**Всемирный форум для согласования правил  
в области транспортных средств**

Рабочая группа по пассивной безопасности

**Правила № 16 ООН (ремни безопасности)****Предложение по поправкам серии 09  
к Правилам № 16 ООН (ремни безопасности)****Представлено экспертом от Франции\* \*\***

Образец А

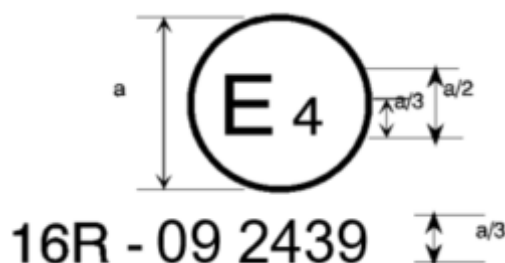
Приведенный выше знак официального утверждения, проставленный на транспортном средстве, указывает, что данный тип транспортного средства официально утвержден на основании Правил № 16 в Нидерландах (E 4) в отношении ремней безопасности. Номер официального утверждения означает, что официальное утверждение было предоставлено в соответствии с предписаниями Правил № 16 с поправками серии **09**.

Образец В

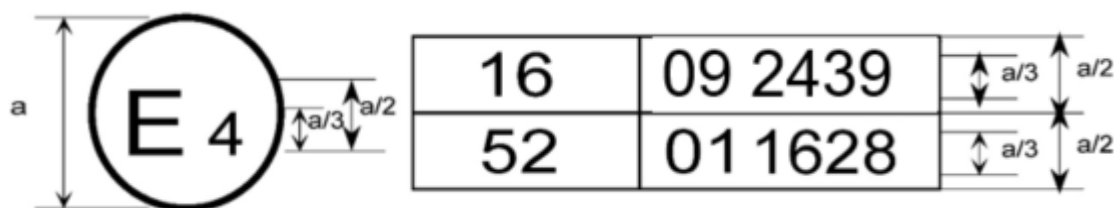
Приведенный выше знак официального утверждения, проставленный на транспортном средстве, указывает, что данный тип транспортного средства официально утвержден в Нидерландах (E 4) на основании правил № 16 и № 52<sup>1</sup>. Номера официального утверждения означают, что на даты предоставления соответствующих официальных утверждений Правила № 16 уже включали поправки серии **09**, а в Правила № 52 — поправки серии 01.

2. Схемы знаков официального утверждения ремней безопасности (см. пункт 5.3.5 настоящих Правил).

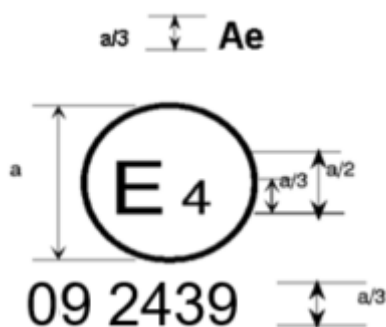
Ремень безопасности, на котором проставлен изображенный выше знак официального утверждения, представляет собой ремень с креплением в трех точках (“А”), снабженный устройством для поглощения энергии (“е”) и официально утвержденный в Нидерландах (Е 4) под номером 082439, причем в момент предоставления официального утверждения настоящие Правила уже включали поправки серии 06, 07, ~~и~~ 08 или 09.

Ремень безопасности, на котором проставлен изображенный выше знак официального утверждения, представляет собой поясной ремень (“В”) со втягивающим устройством типа 4, обладающим множественной чувствительностью (m), официально утвержденный в Нидерландах (Е 4) под номером 082489, поскольку в момент предоставления официального утверждения Правила уже включали поправки серии 06, 07, ~~и~~ 08 или 09.

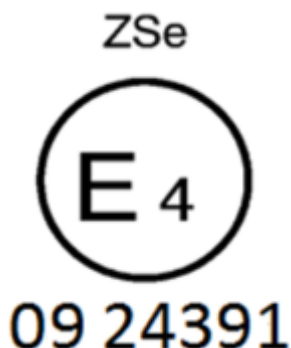
Ремень безопасности, на котором проставлен изображенный выше знак официального утверждения, представляет собой ремень специального типа (“S”), снабженный устройством для поглощения энергии (“e”) и официально утвержденный в Нидерландах (E4) под номером 0822439, причем в момент предоставления официального утверждения настоящие Правила уже включали поправки серии 06, 07, ~~и 08~~ или 09.

Ремень безопасности, на котором проставлен изображенный выше знак официального утверждения, представляет собой ремень специального типа (“S”), являющийся частью удерживающей системы (“Z”), снабженный устройством для поглощения энергии (“e”). Он был официально утвержден в Нидерландах (E 4) под номером 0824391, причем в момент предоставления официального утверждения настоящие Правила уже включали поправки серии 06, 07, ~~и 08~~ или 09.

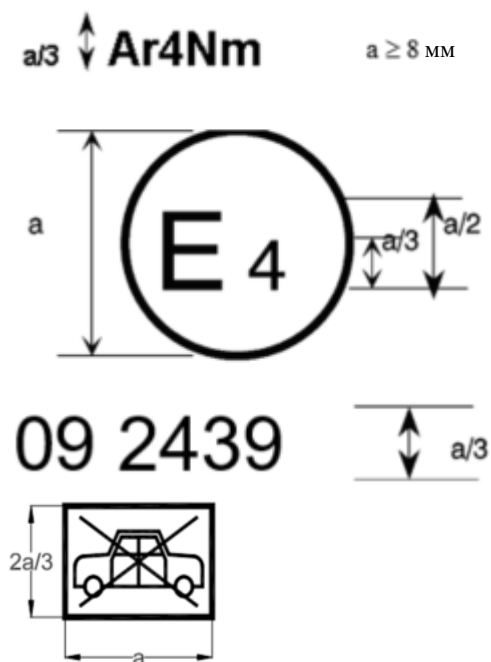
Ремень безопасности, на котором проставлен изображенный выше знак официального утверждения, представляет собой ремень с креплением в трех точках (“A”) со стягивающим устройством типа 4N (“r4N”), обладающим множественной чувствительностью (m), официально утвержденный в Нидерландах (E 4) под номером 082439, причем в момент предоставления официального утверждения настоящие Правила уже включали поправки серии 06, 07, ~~и 08~~ или 09. Этот ремень не должен устанавливаться на транспортных средствах категории M1.
